COMMISSIONE VALUTAZIONE DI IMPATTO AMBIENTALE

Parere n. 8/2016

Oggetto: Ditta: La Società BLO IMMOBILIARE S.r.l.
Sede Legale: Via Ugo Foscolo 3 35100 PADOVA
Intervento: Costruzione di edificio a torre a destinazione commerciale (grande struttura di vendita) e ricettiva in Comune di Venezia da realizzarsi presso area sita in Via Arduino - Marghera
Comune di localizzazione: VENEZIA
Procedura di Valutazione d'Impatto Ambientale ai sensi dell'art. 23 del D.Lgs 152/06 e s.m.i.

MODIFICHE ALLA VIABILITA' INTRODOTTE DAL PROGETTO

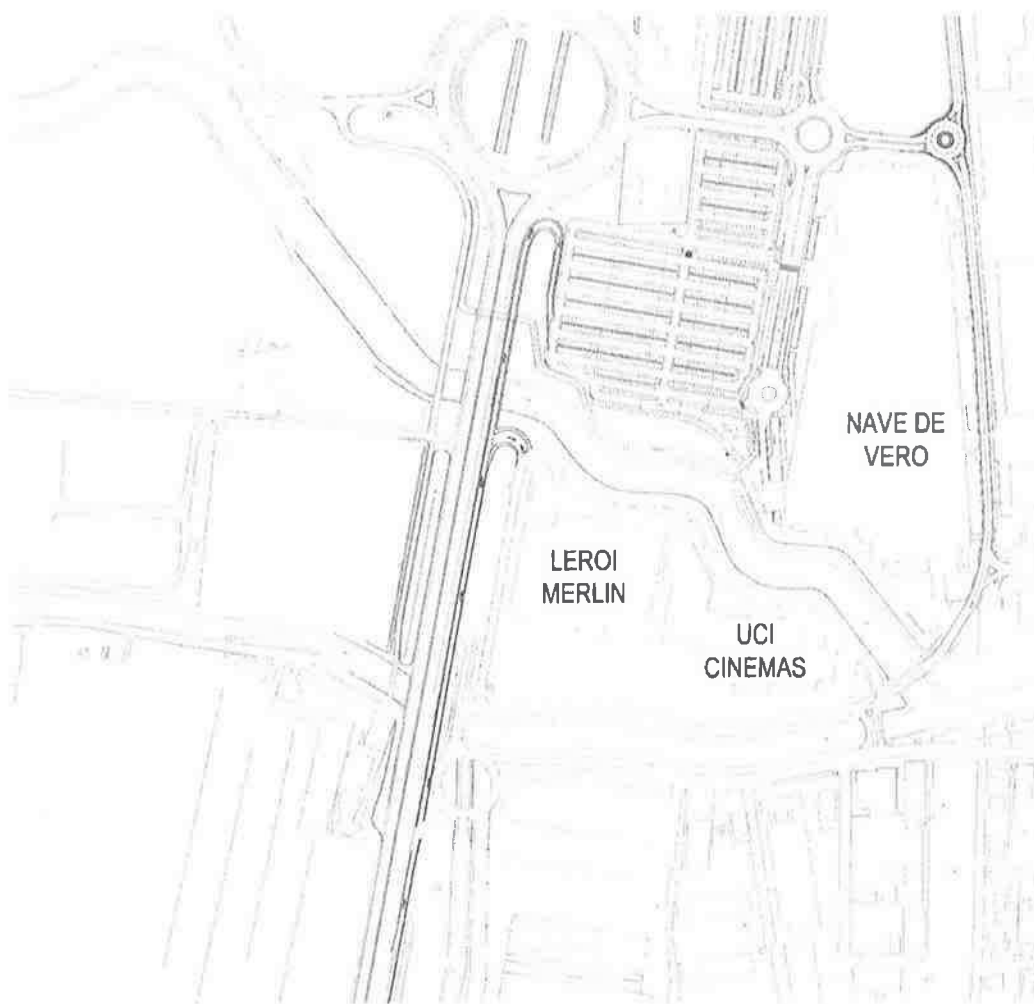
La bretella proposta parallela alla Romea, inoltre, si innesta nel parcheggio scoperto (a sud ovest) antistante l’ingresso del centro commerciale Nave de Vero e pertanto coloro che devono accedere al parcheggio interrato del centro commerciale Nave de Vero provenendo da tale bretella saranno obbligati ad effettuare un percorso, utilizzando le rotatorie interne, che prevede un doppio passaggio davanti all’ingresso gestito dai movieri comportando così ulteriori rallentamenti.

Pertanto, pur riconoscendo l’utilità della bretella per migliorare l’attuale livello di servizio della rete stradale, la stessa misura non risulta sufficiente a mitigare gli impatti viabilistici in quanto la sua efficacia (capacità stimata in 360 veicoli-ora diretti al centro commerciale) risulta condizionata dalla libertà di accesso ai parcheggi (condizione necessaria per l’agevole deflusso della circolazione e per evitare l’insorgere di accodamenti).

Rimangono infine non risolti i rallentamenti dovuti all’interferenza tra la viabilità pertinenziale di accesso al parcheggio interrato e l’attraversamento pedonale diretto all’entrata principale dell’esistente centro commerciale “Nave de Vero”.
